DODATEK č. 2

ke Smlouvě o dílo na zhotovení díla „Dopravní terminál Týnec nad Sázavou“ ze dne 15. 11.
2018

ZMĚNOVÝ LIST č.5

Stavba: Dopravní terminál Týnec nad Sázavou

VZOROVÝ PŘÍČNÝ ŘEZ 1:50

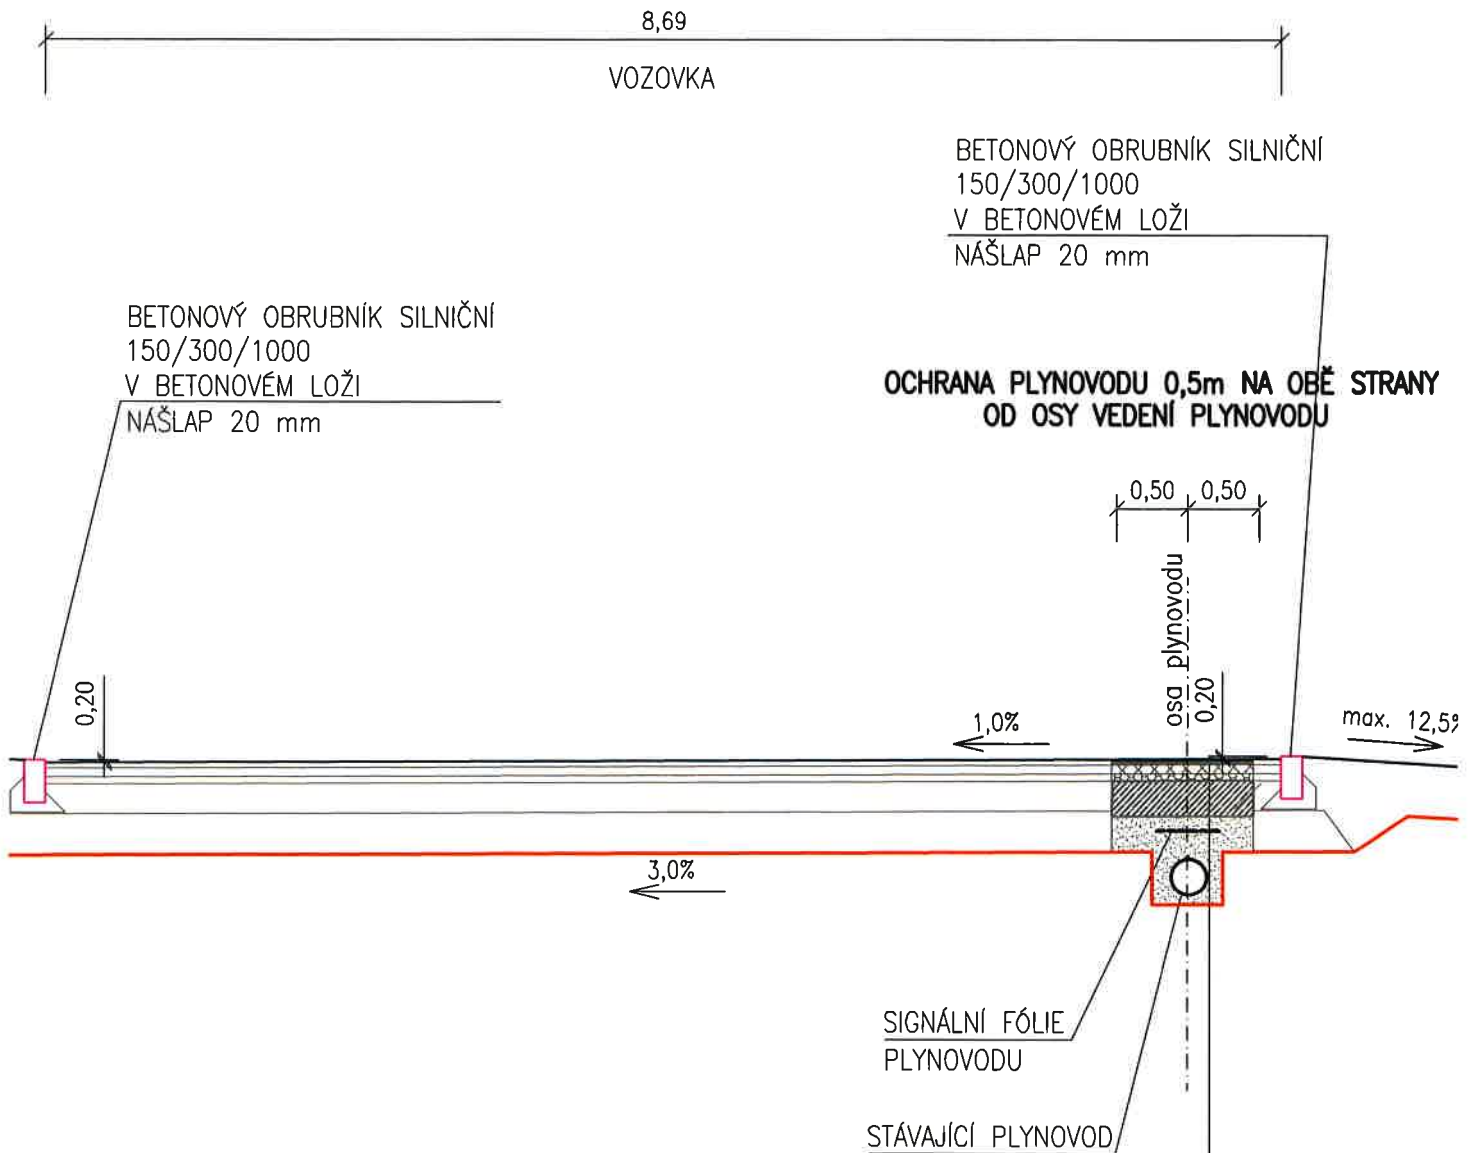
Pokyn projektanta číslo / profese: 18 / KOMUNIKACE A DOPRAVNÍ PLOCHY	<u>POKYN AD PROJEKTANTA</u> Dopravní terminál Týnec nad Sázavou	Datum vydání: 31.10.2019
Strana číslo / Počet stran celkem 1/1	Název: Zvýšení krytí plynovodu

Ve střední části autobusového nádraží (mezi přístupovým chodníkem od budovy ČD na prostřední nástupištní ostrůvek) bylo při provádění zemních prací zjištěno, že stávající plynovod je ve větší výšce než odpovídá požadavkům ČSN. Dle místního šetření se správcem plynovodu bylo dohodnuto minimální krytí plynovodu 0,7m. Z tohoto důvodu bylo nutné provedení zvýšení jihovýchodního odjezdového nástupiště tak aby bylo dodrženo dohodnuté krytí. Tato úprava vyžaduje provedení výškového rozvodí v místě nad stávajícím plynovodem, zvýšení veškerých okolních obrub, přemístění uliční vpusti UV6 do nové pozice a doplnění nového odvodňovacího žlabu k nástupištní hraně jihovýchodního odjezdového nástupiště. Uliční vpust' i odvodňovací žlab budou tak mít novou pozici připojky do dešťové kanalizace.

KONSTRUKČNÍ VRSTVY NAD PLYNOVODEM 0,5m NA OBĚ STRANY OD OSY PLYNOVODU:

MODIFIKOVANÝ ASFALT	ACO11+	40 mm	ČSN 736121	
SPOJOVACÍ POSTŘÍK 0,3kg/m ²			ČSN 736129	
ASFALTOVÝ BETON	ACL16+	60 mm	ČSN 736121	
SPOJOVACÍ POSTŘÍK 0,3kg/m ²			ČSN 736129	
ASFALTOVÝ BETON	ACP16+	50 mm	ČSN 736121	
INFILTRAČNÍ POSTŘÍK 0,7kg/m ²			ČSN 736129	
CEMENTOVÁ STABILIZACE - BETON C16/20 XC1,2		250 mm	ČSN 736124	60 MPa
PÍSKOVÝ ZÁSYV NAD PLYNOVODEM	ŠP	min. 300 mm	ČSN 736126	45 MPa
CELKEM		min. 700 mm

VZOROVÝ PŘÍČNÝ ŘEZ 1:50

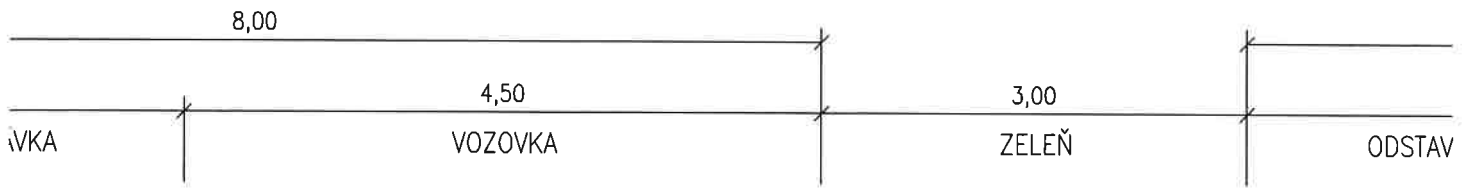
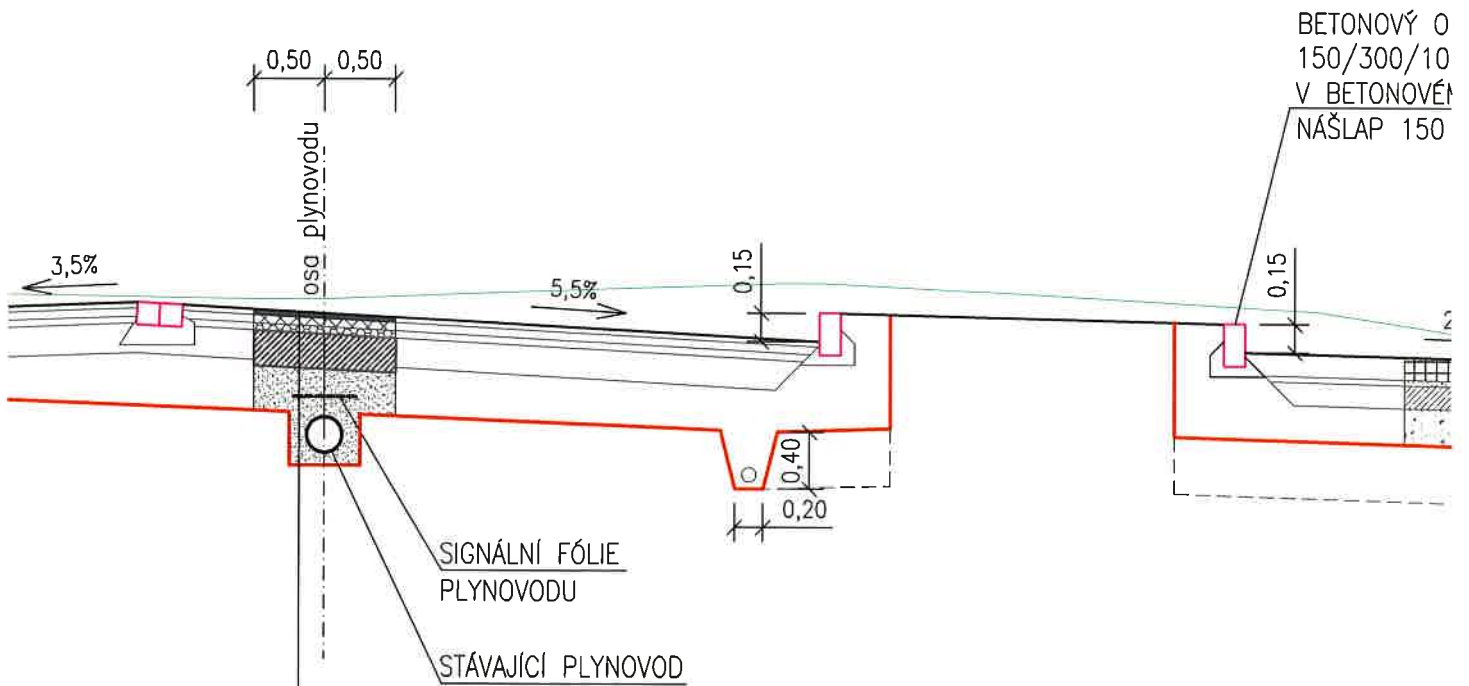
**OCHRANA PLYNOVODU 0,5m NA OBĚ STRANY
OD OSY VEDENÍ PLYNOVODU**

KONSTRUKČNÍ VRSTVY NAD PLYNOVODEM 0,5m NA OBĚ STRANY OD OSY PLYNOVODU:

MODIFIKOVANÝ ASFALT	ACO11+	40 mm	ČSN 736121	
SPOJOVACÍ POSTŘÍK 0,3kg/m ²			ČSN 736129	
ASFALTOVÝ BETON	ACL16+	60 mm	ČSN 736121	
SPOJOVACÍ POSTŘÍK 0,3kg/m ²			ČSN 736129	
ASFALTOVÝ BETON	ACP16+	50 mm	ČSN 736121	
INFILTRAČNÍ POSTŘÍK 0,7kg/m ²			ČSN 736129	
CEMENTOVÁ STABILIZACE - BETON C16/20 XC1,2		250 mm	ČSN 736124	60 MPa
PÍSKOVÝ ZÁSYP NAD PLYNOVODEM	ŠP	min. 300 mm	ČSN 736126	45 MPa
CELKEM		min. 700 mm
